ARHITECTURA R P R

CONCURSUL PENTRU SISTEMATIZAREA PIETEI NICOLAE BĂLCESCU DIN BUCUREȘTI

Concursul a fost închis la 20 noiembrie 1956. Juriul de judecată, compus din: prof. arh. O. Doicescu ca președinte, arh. C. Moșinschi, conferențieri arhitecți: Gh. Petrașcu, D. Vernescu și R. Laurian ca membri, și-a încheiat lucrările la 15 decembrie 1956. Nu au fost proiecte scoase din concurs. Chiar proiectele care prevedeau, contrar celor cerute prin program, amplasarea Sfatului popular pe latura de nord a pieței au intrat în judecată, urmînd ca aprecierea definitivă să se facă și în raport cu valabilitatea rezolvării. Urmărindu-se criteriile de judecată stabilite prin program:

PREMIUL I ȘI II EX AEQUO — PROIECT nr. 37
Autori, arhitecții Elian Titu, Frumuzache Constantin, Grimberg Aron, Macovei
Pompiliu, Teodorescu Aurel Stelian

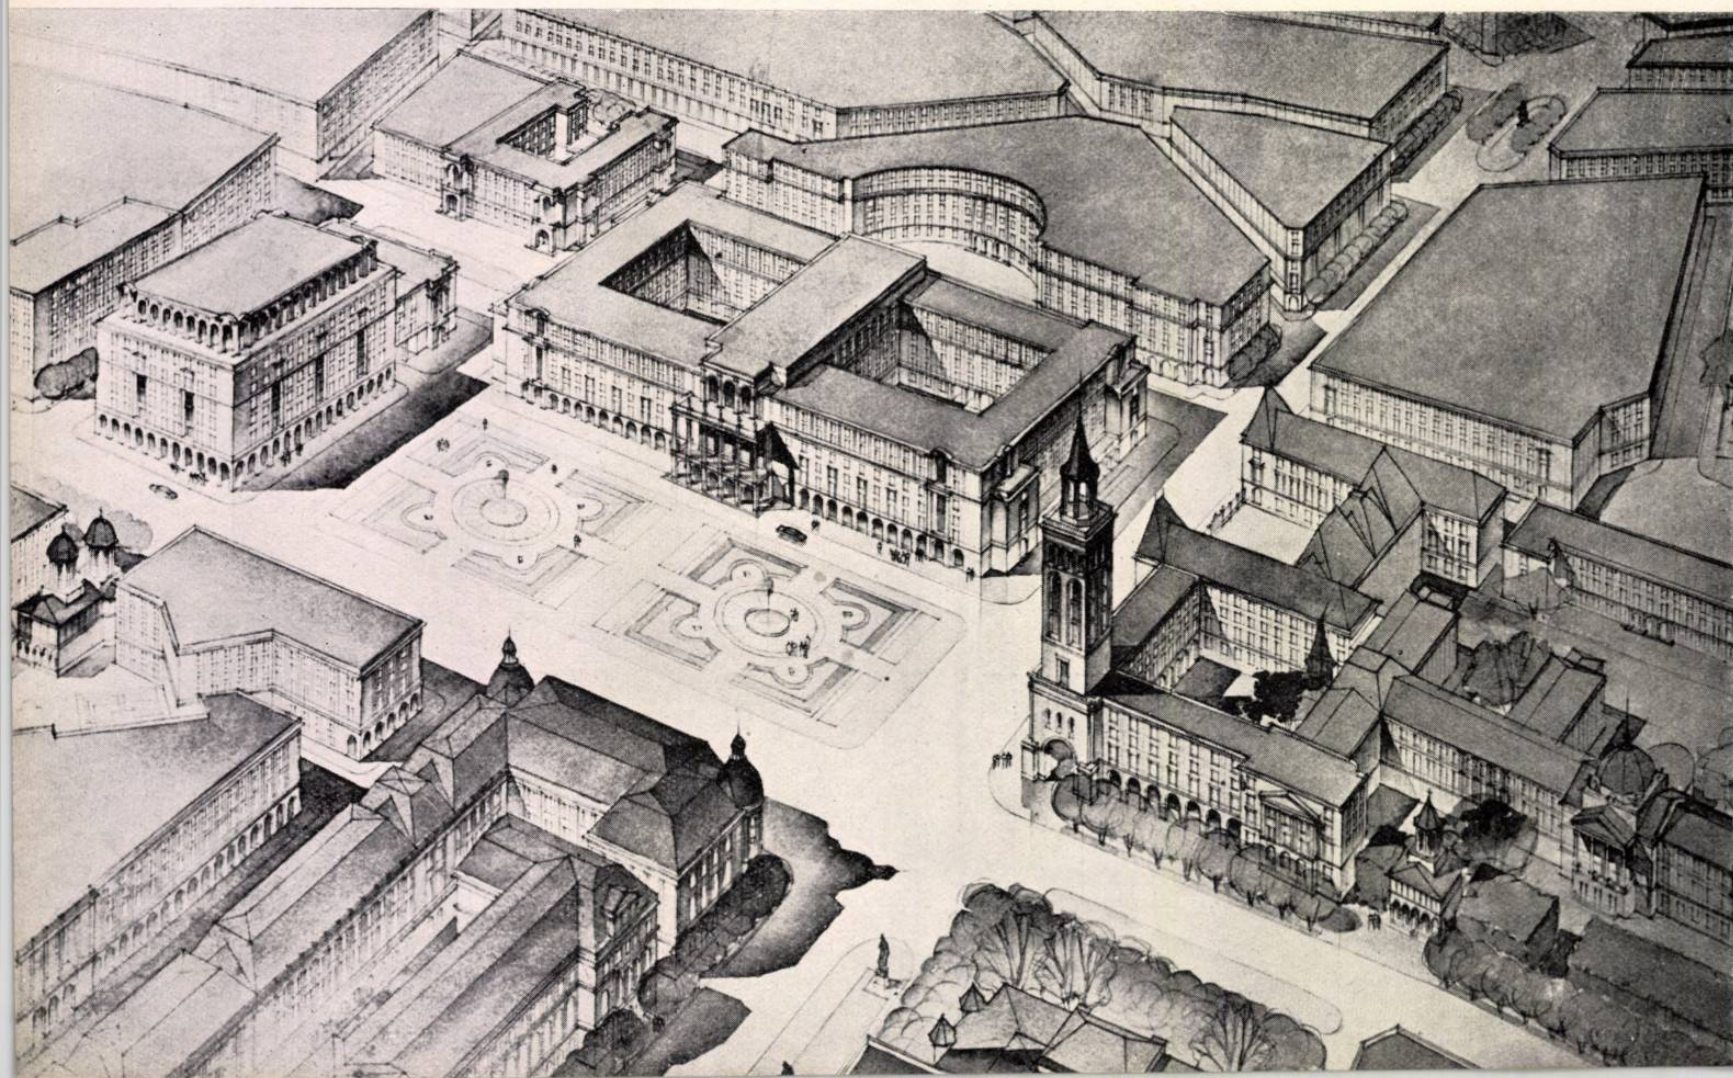
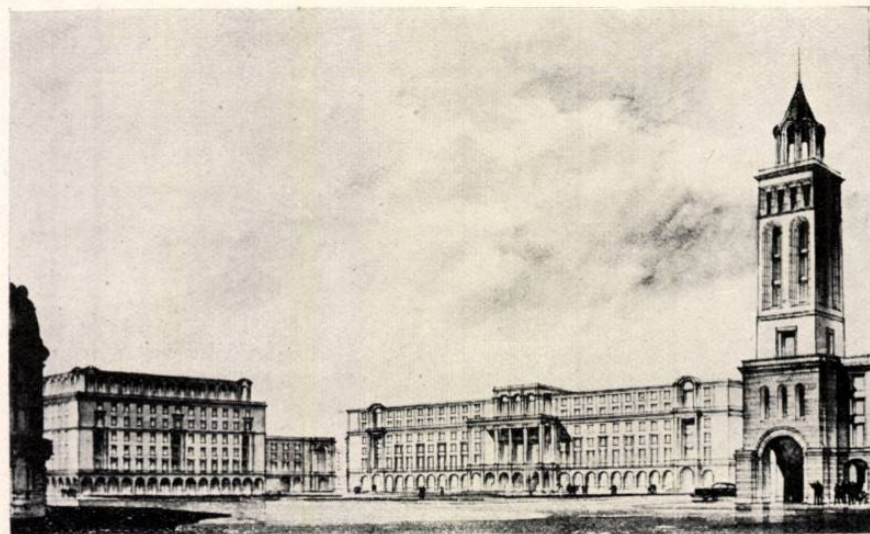
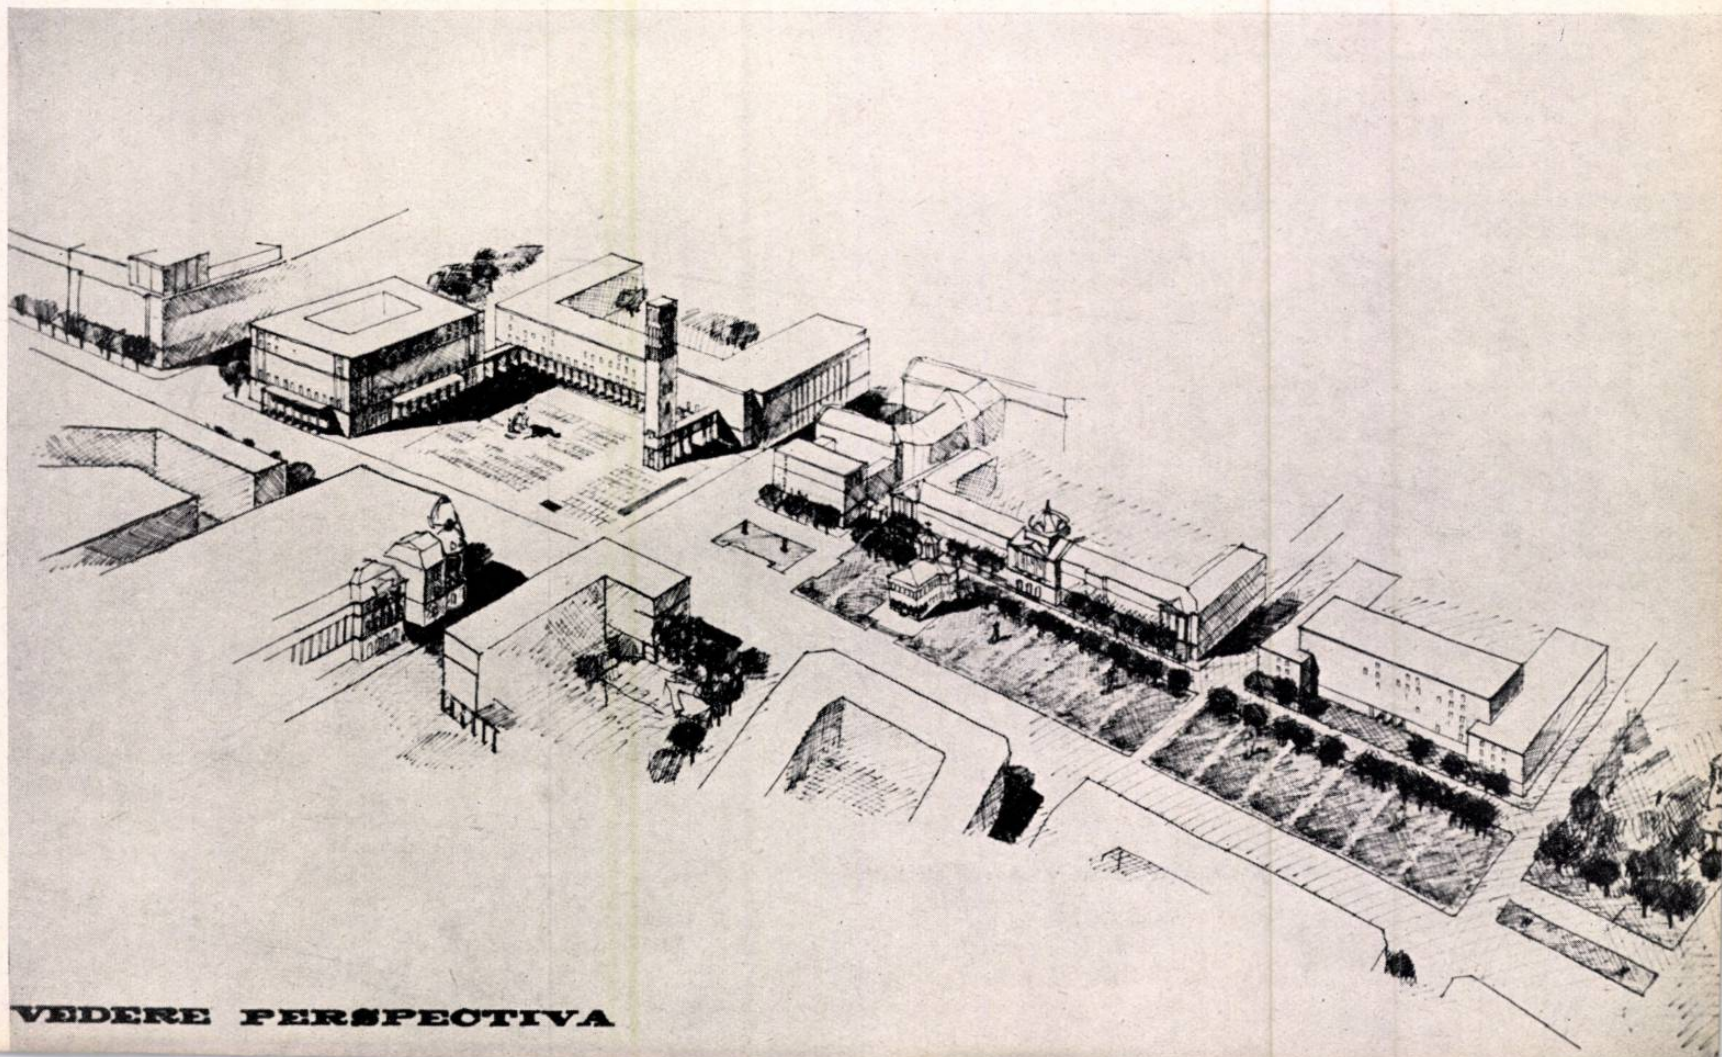
Premiul I și II ex aequo — Proiectul nr. 37. Din grupul piețelor închise, proiectul stabilește o justă corelație spațială între esplanada Universității și piața Bălcescu. Compoziția este ordonată și bine echilibrată, tratînd cu grijă toate fronturile pieței. Păstrează fluiditatea circulației pe ambele axe, separînd-o de parviul Sfatului popular. Creează o bună terminație străzii Nicolae Filipescu. Spațiile din nordul și estul Sfatului popular sînt bine valorificate.

Unitatea frontului de vest al pieței este obținută printr-o adăugire greu realizabilă în fața blocului Dunărea și prin rectificarea frontului Universității; este regretabil că unitatea acestui front nu este consecvent rezolvată și la casa Șuțu.

Arhitectura utilizată pentru fronturile pieței este în armonie cu arhitectura existentă, iar poziția generală a volumelor, voit menținute la aceeași cornișă, este brusc și agresiv întreruptă de poziția și arhitectura turnului. Prezentare îngrijită, studiu atent făcut.

PREMIUL I ȘI II EX AEQUO — PROIECT nr. 49
Autori, arhitecții Aslan Victor, Hacker Carol, Ioanovici Dan

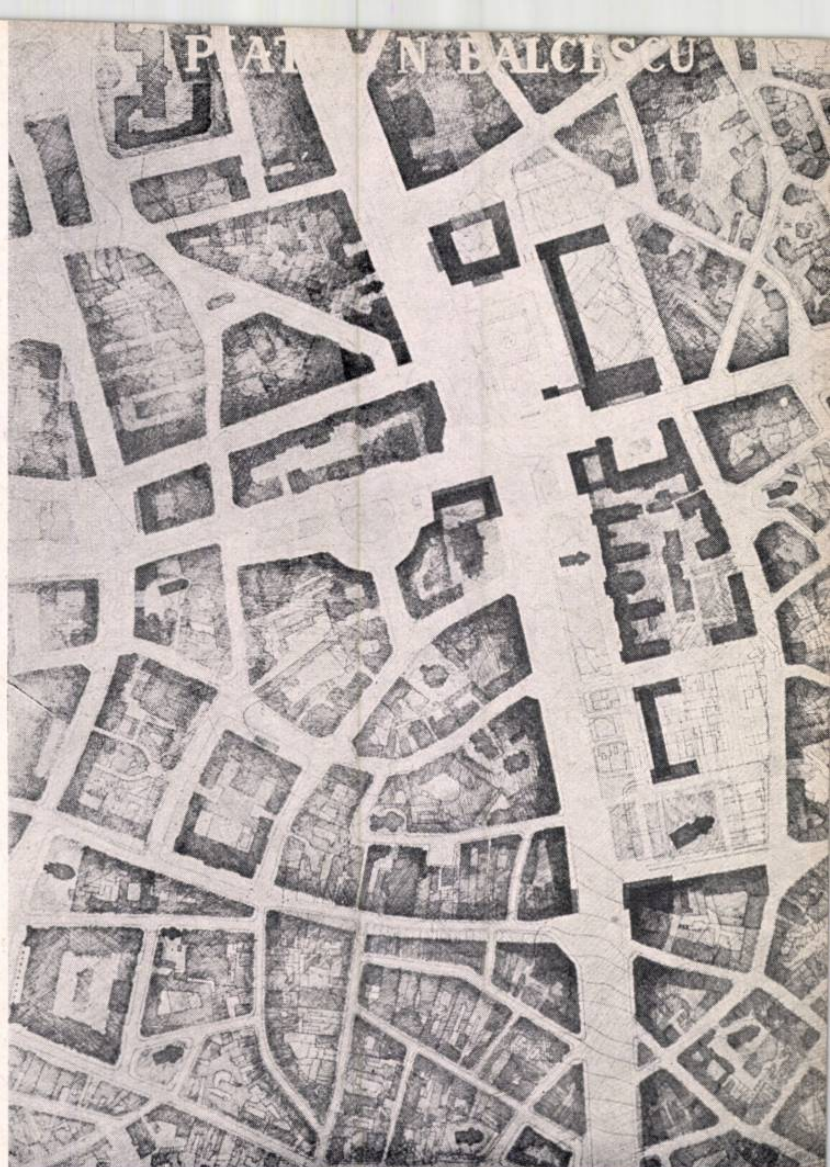
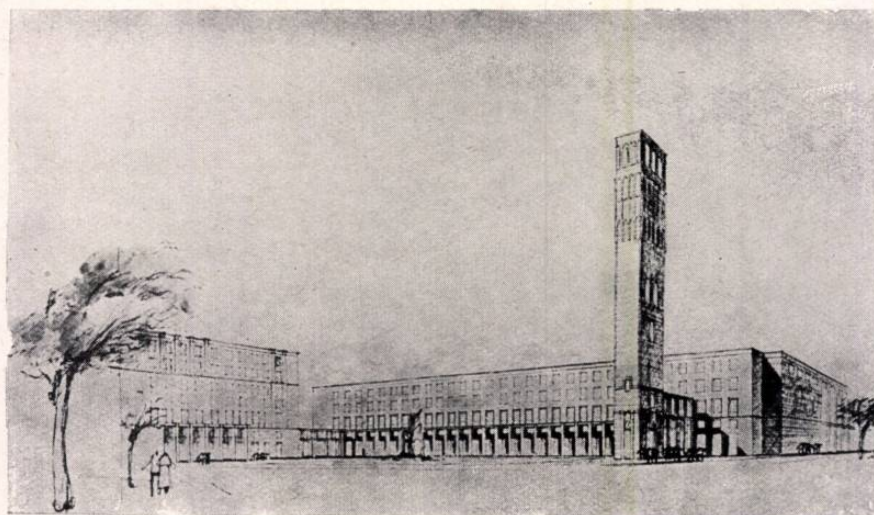
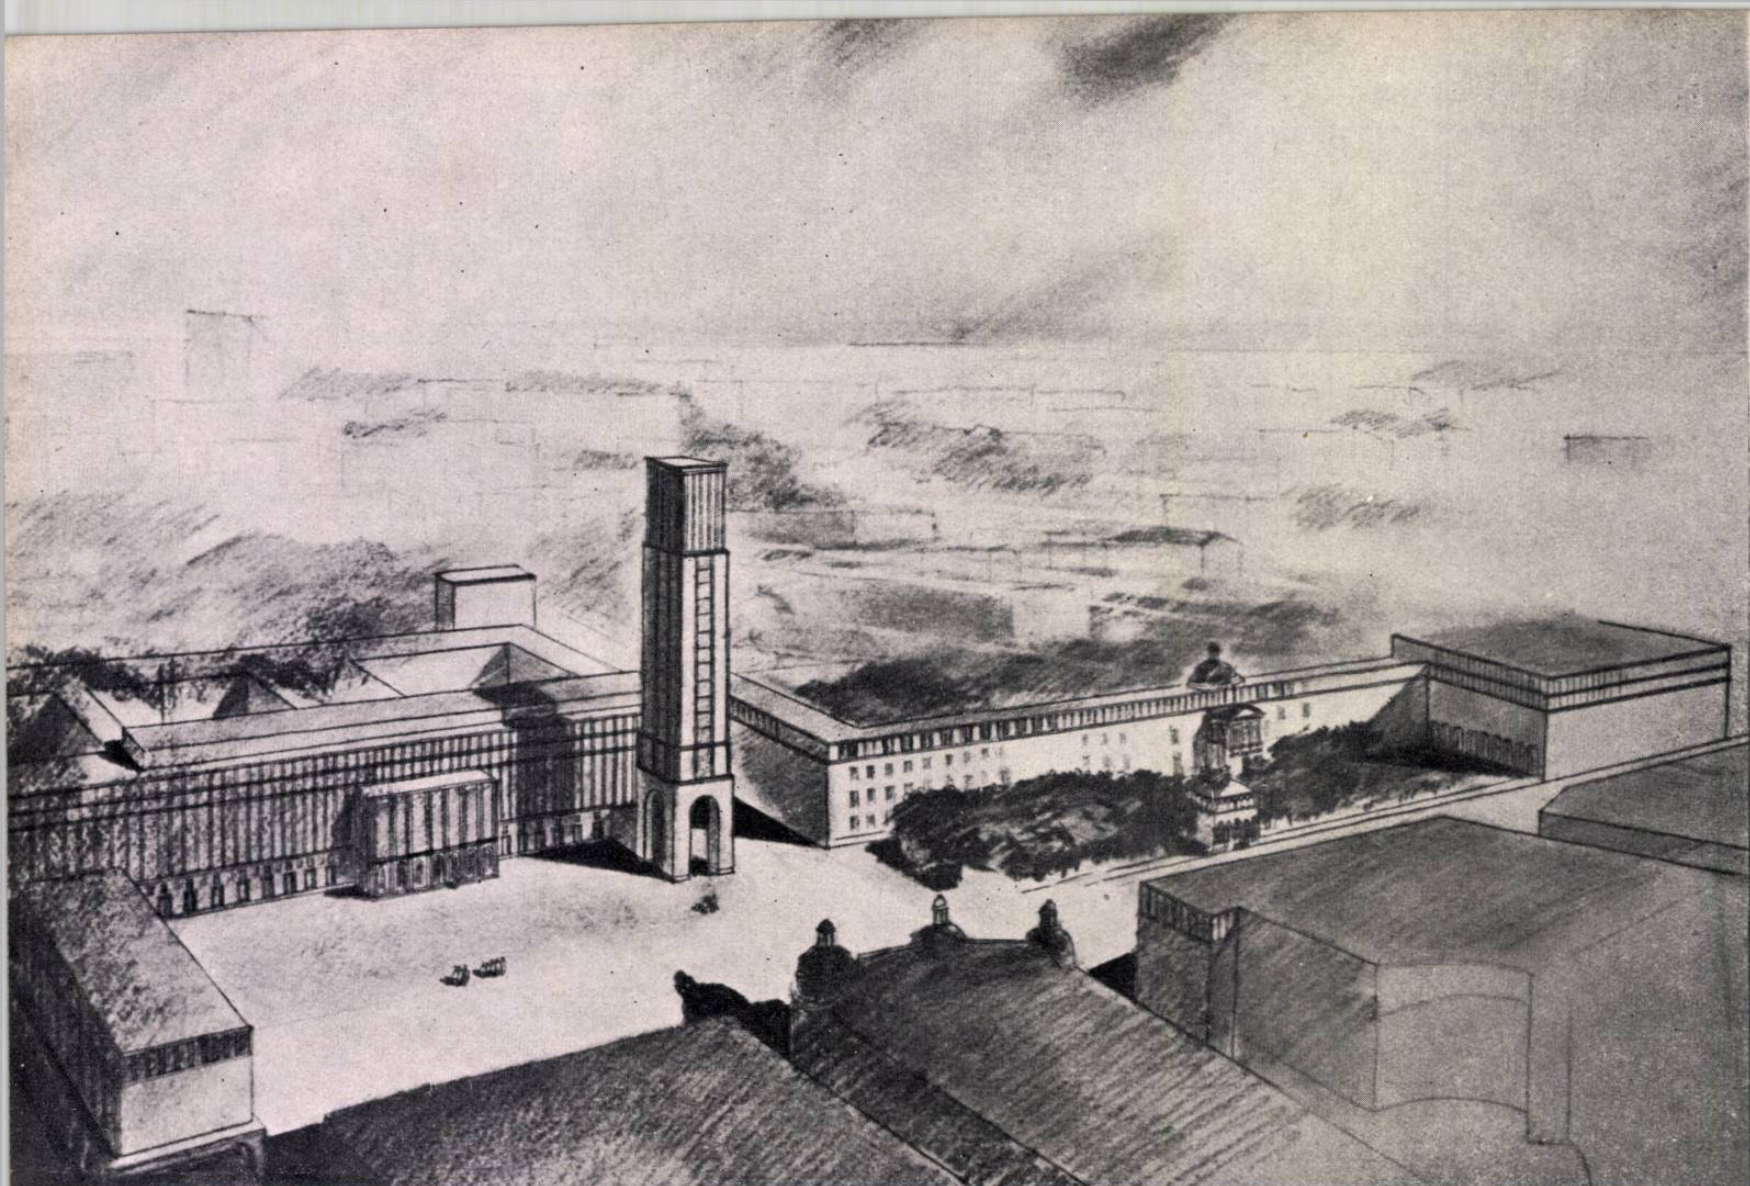
Premiul I și II ex aequo — Proiectul nr. 49. În grupul piețelor deschise, propune o soluție care utilizează bine spațiul posibil, disponibil de la Bătiște la Sf. Gheorghe. Creează o compoziție în care piața este elementul principal, secundat de o esplanadă plantată. Cadrul este suficient de bine definit pentru întregul ansamblu. Dispoziția elementelor este bine echilibrată, afirmînd axa de compoziție N-S. Prin rezolvarea laturii de sud a pieței se modifică esplanada Universității și apar unele dificultăți de circulație. Arhitectura e unitară în sine, cu toate că nu preia elemente din cea existentă; în schimb, prin extinderea pe care o permite ansamblul, ajunge la o unitate. Spațiul plantat al esplanadei nu este avantajos pus în valoare. Are planșe tratate sumar.

PREMIUL III — PROIECT nr. 28

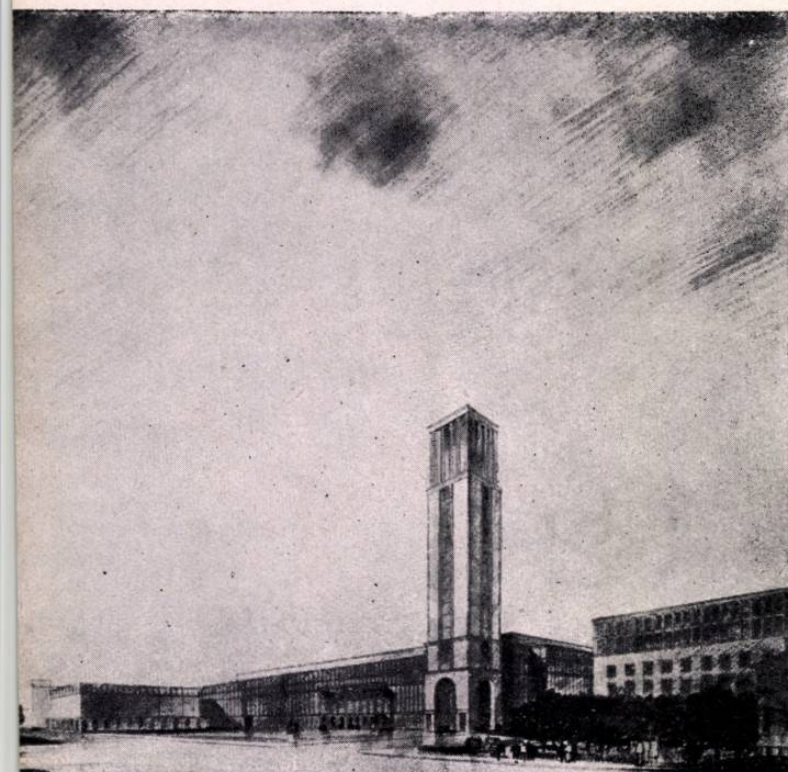
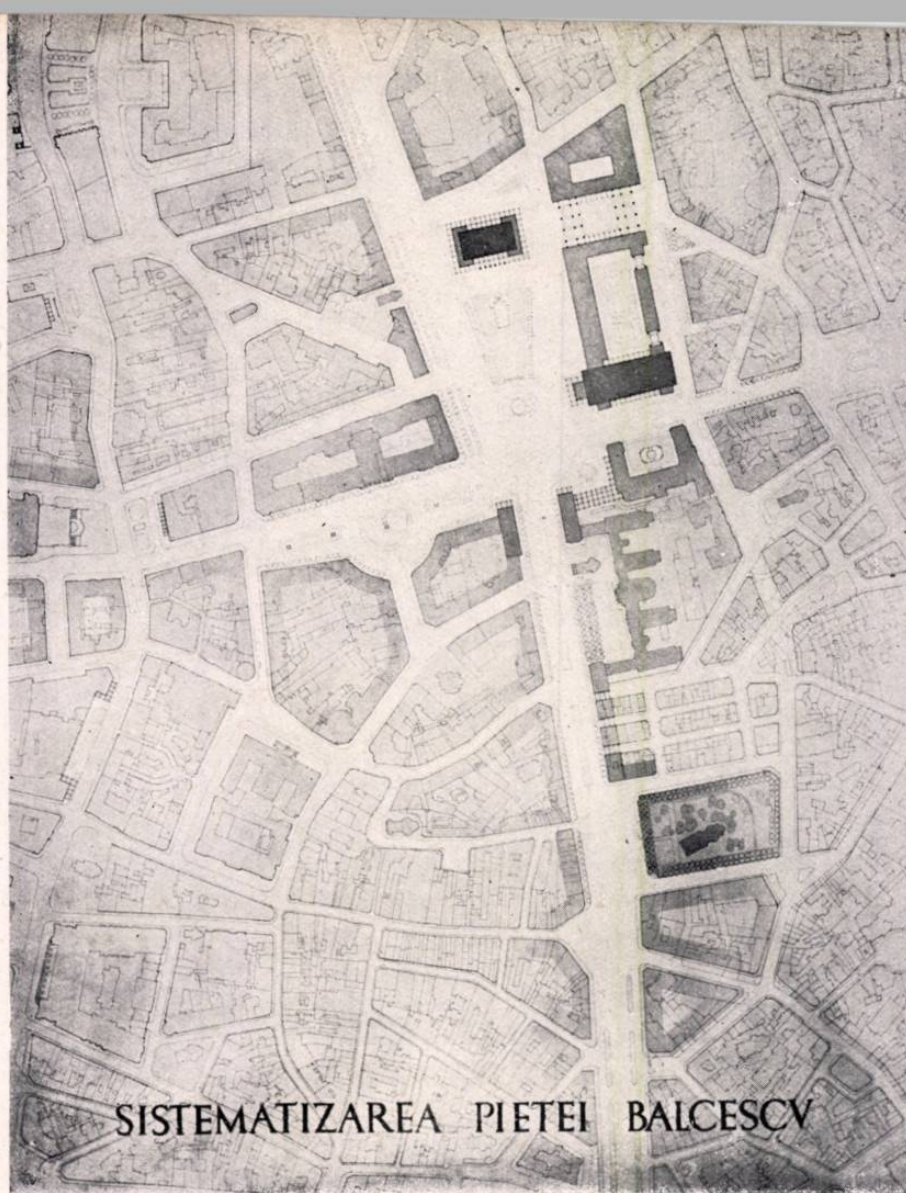
Premiul III — Proiectul nr. 28. În grupul piețelor deschise, rezolvă un raport armonios de spații, fără însă să le diferențeze îndeajuns. Arhitectura are o scară bună, fronturile sînt în general rezolvate unitar, afară de turnul Sfatului care nu este la scara ansamblului. Arhitectura propusă pentru esplanadă, prin simplitatea ei, pune în valoare arhitectura mai vie a Sfatului popular.
